H24. 11. 15下越え住民案の検討

【本線部】

【JCT部】

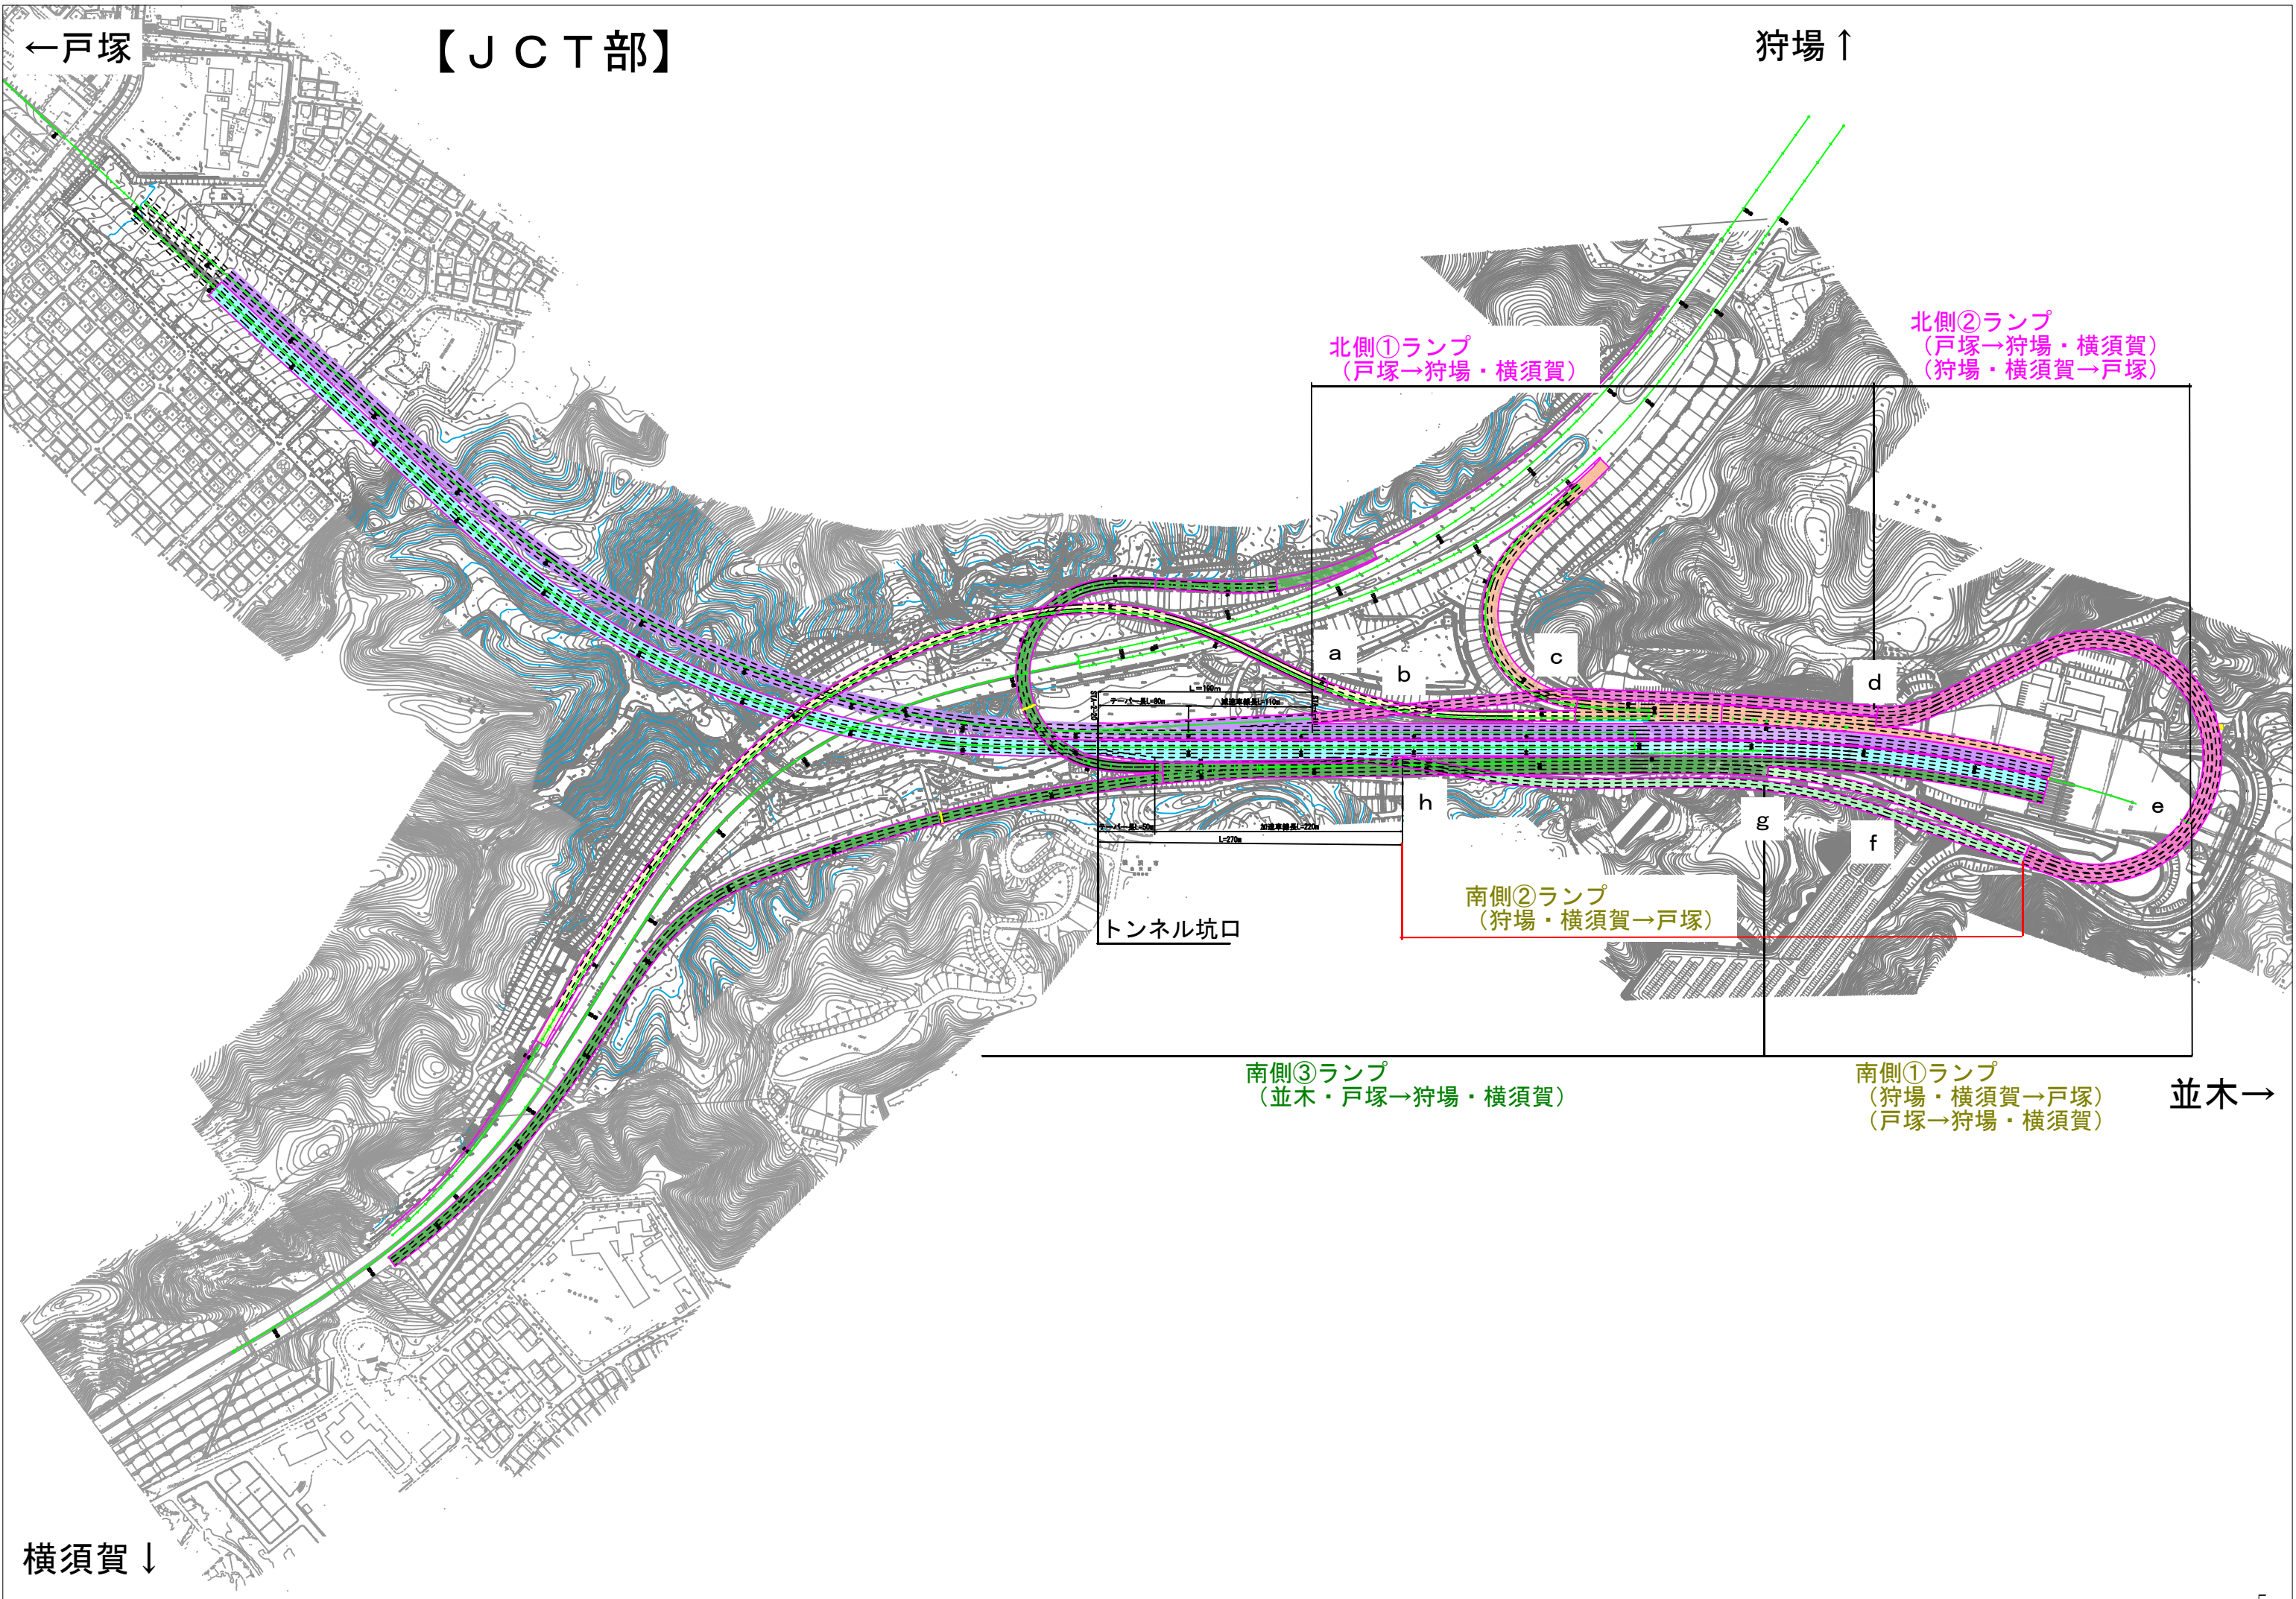
北側①ランプ
(戸塚→狩場・横須賀)

北側②ランプ
(戸塚→狩場・横須賀)
(狩場・横須賀→戸塚)

南側②ランプ
(狩場・横須賀→戸塚)

南側③ランプ
(並木・戸塚→狩場・横須賀)

南側①ランプ
(狩場・横須賀→戸塚)
(戸塚→狩場・横須賀)

北側縦断図

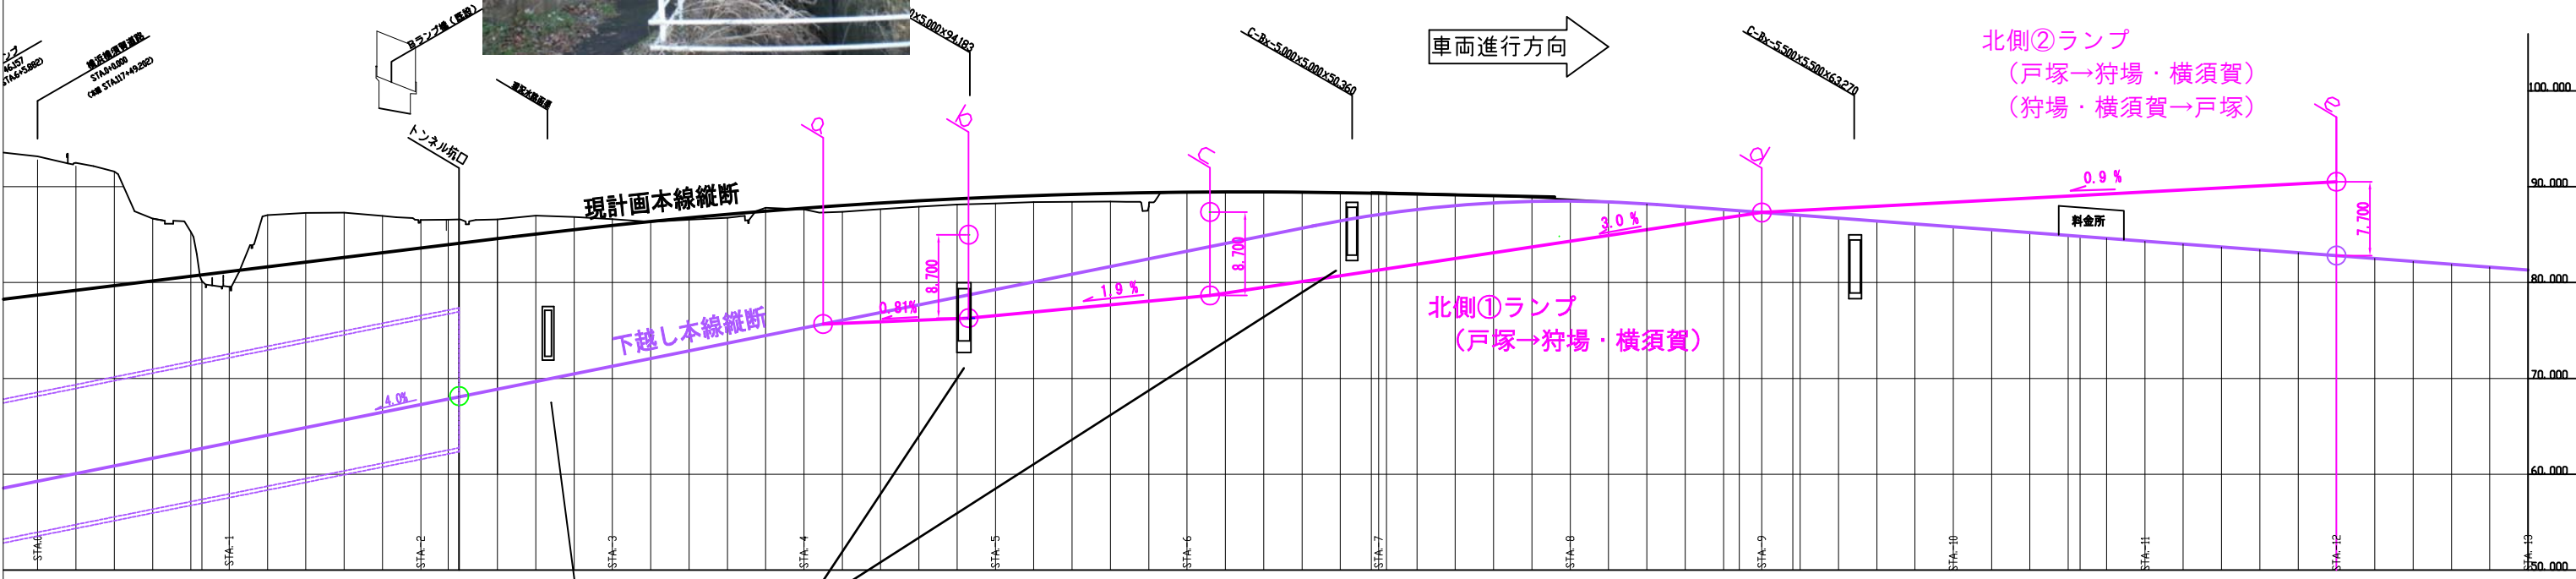
水路Box及び道路Boxの付替

南側縦断図

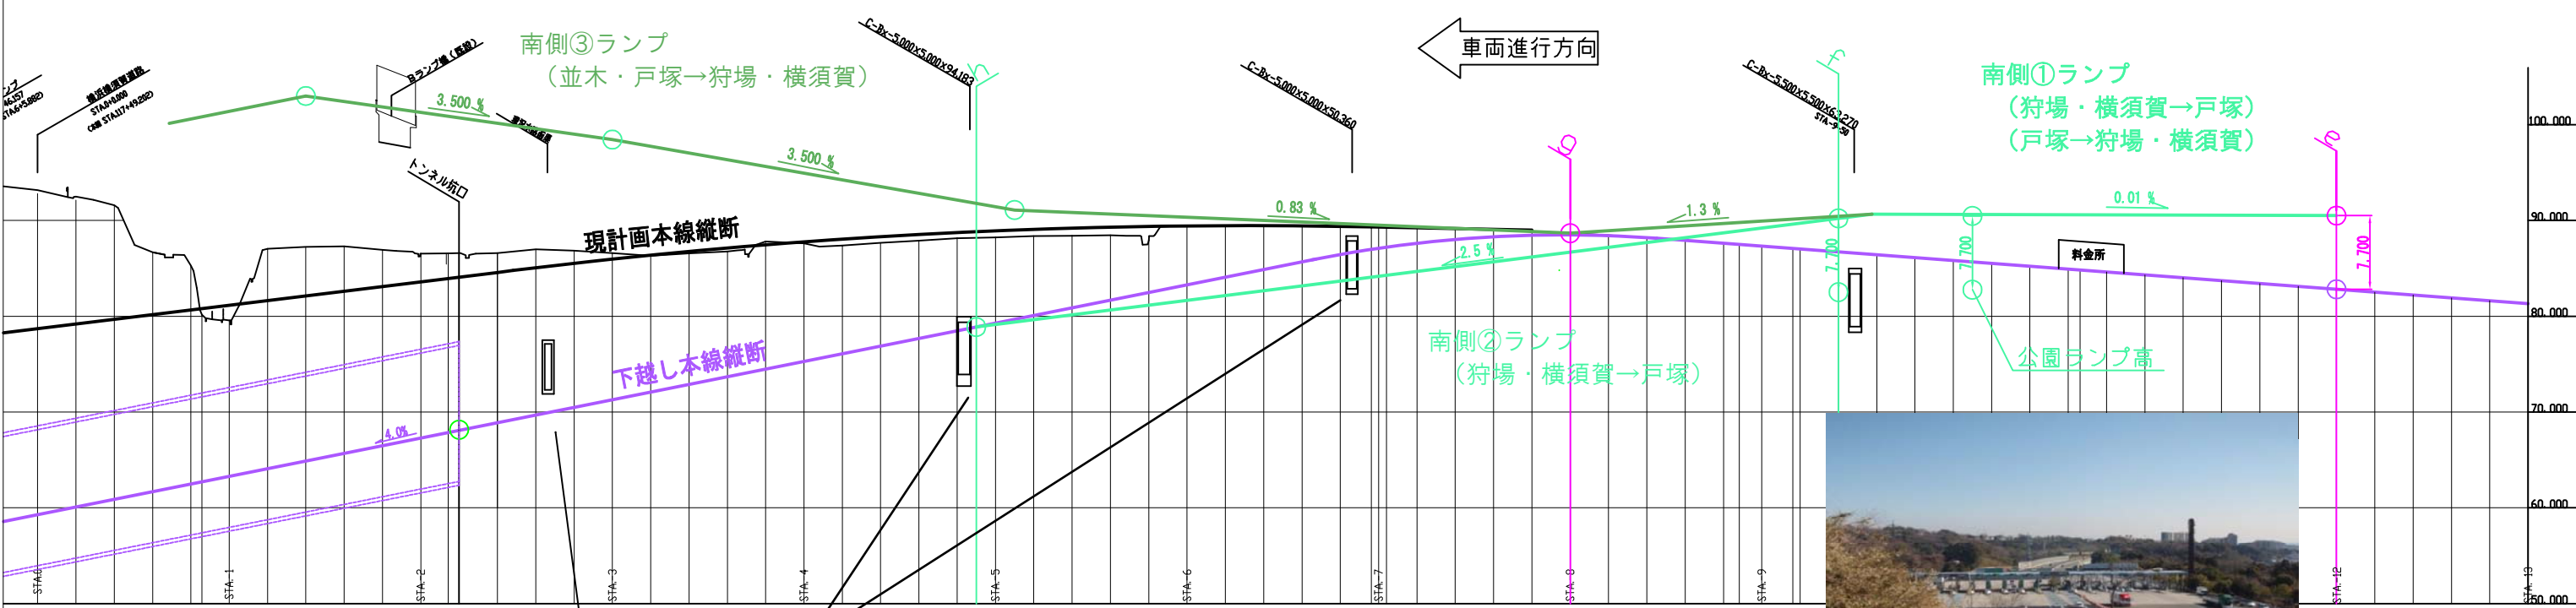
水路Box及び道路Boxの付替

【横断図】 並木方向から戸塚方向を見た断面

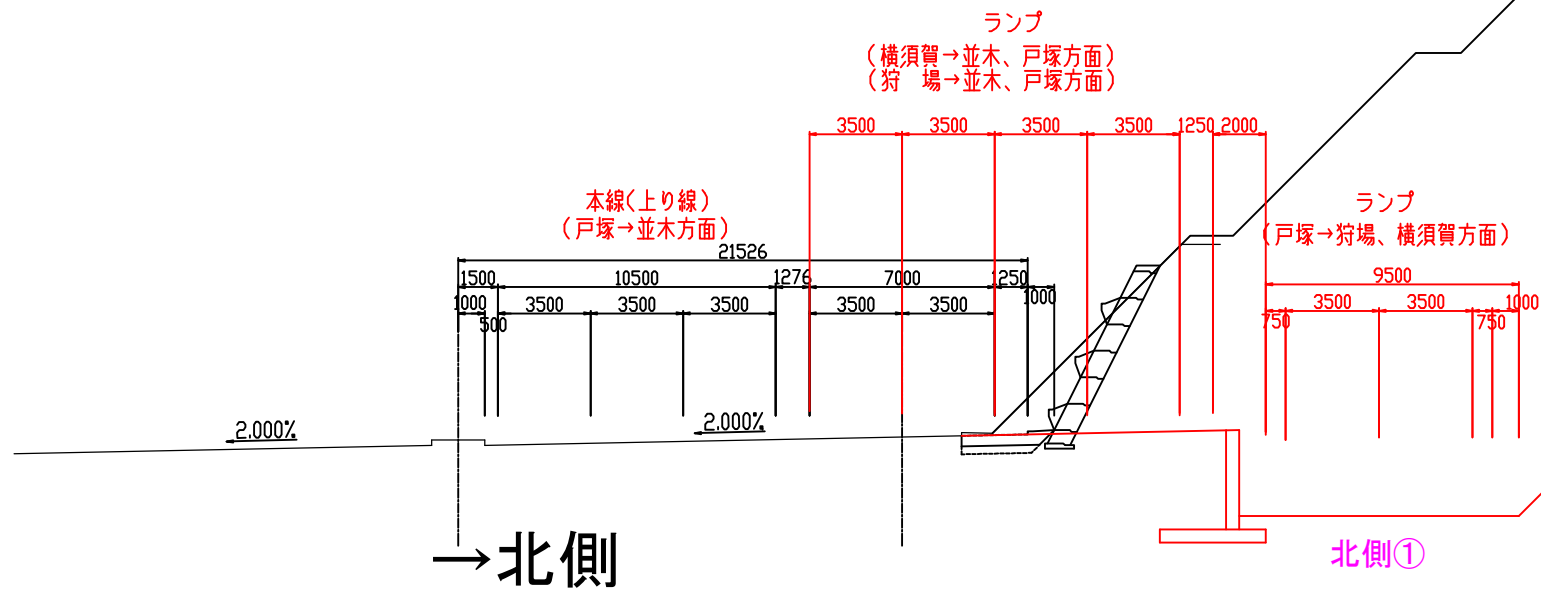
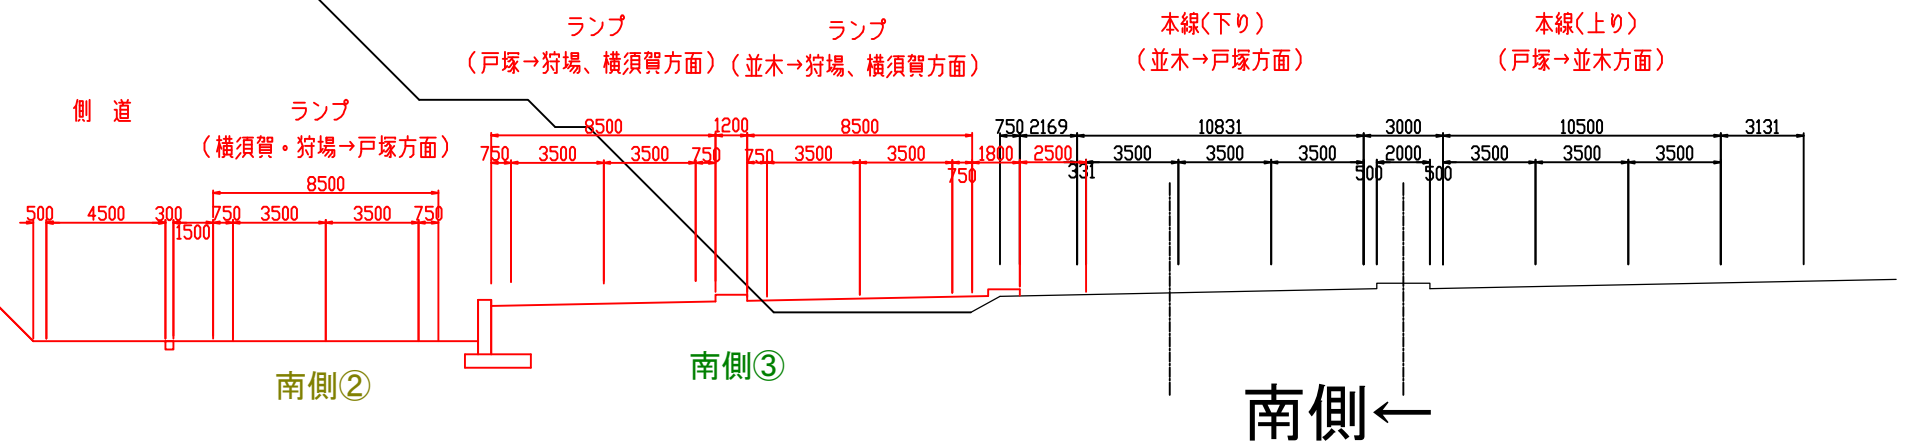
送電線及び鉄塔3基の移設

事業用地追加確保

(c → d 間)

事業用地追加確保

金沢自然公園に影響

(g 付近)
